**Avis délibéré de la mission régionale d'autorité environnementale  
sur la révision du plan local d'urbanisme (PLU)  
de la commune de Bozel (73)  
(2<sup>e</sup> avis)**

**Avis n° 2025-ARA-AUPP-1593**

**Avis délibéré le 2 juillet 2025**

Figure 2: OAP n°7 dédié à l'implantation de la gare de départ de l'ascenseur valléen (à gauche au 1er arrêt de 2022, à droite au 2nd arrêt de 2025) (source : dossiers)

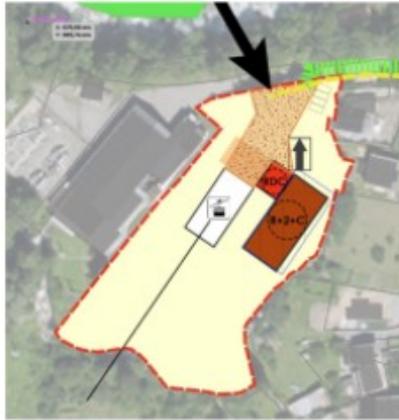
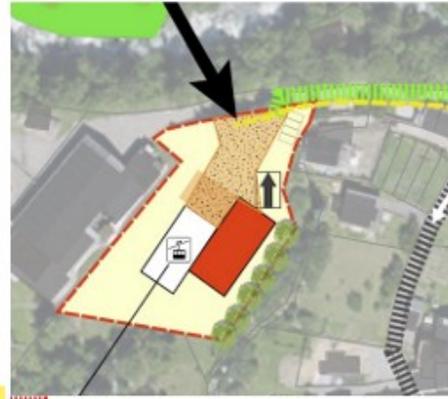
En matière de projet touristique, le nouveau projet de PLU opère une redéfinition des enveloppes constructibles en s'appuyant toujours sur la création d'un ascenseur valléen. L'articulation des différents éléments d'aménagement entre eux (parkings, hébergements marchands) n'est toujours pas clairement retranscrite au sein du rapport de présentation. L'évolution des secteurs de développement touristiques initialement envisagés (secteurs Le Stade converti en zone à vocation d'habitat, le Rô abandonné, les Moulins dont l'emprise est réduite de 1 700 m<sup>2</sup> et est renommée en secteur "Le Martinet" pour accueillir la gare de départ de l'ascenseur valléen-(cf. en annexe, figure 2-) n'est pas clairement retracée. L'explication des dimensionnements de chaque secteur reste faite isolément et souvent en rapport avec les objectifs fixés par le Scot Tarentaise Vanoise approuvé le 14 décembre 2017. L'urbanisation du secteur à vocation touristique du Rô inscrite en tant qu'UTN structurante est abandonnée. Le dossier précise à cet égard que "*l'ensemble présente des qualités écologiques, paysagères et agricoles indéniables. La situation excentrée du secteur "Le Rô", au sein d'un ensemble naturel et semi-naturel qui participe activement aux qualités du territoire de Bozel, conforte l'absence de justification de ce secteur de développement touristique au sein du projet de PLU*".

**L'Autorité environnementale recommande de compléter la justification des choix en matière de développement touristique en exposant plus clairement l'articulation des différentes composantes d'aménagement (notamment pour l'OAP n°5 destinée à accueillir des équipements divers<sup>8</sup>) avec le projet d'ascenseur valléen inscrit en zone 1AUE (OAP n°7) et les évolutions opérées au sein des secteurs de développement touristique entre le premier et le second arrêt du PLU.**
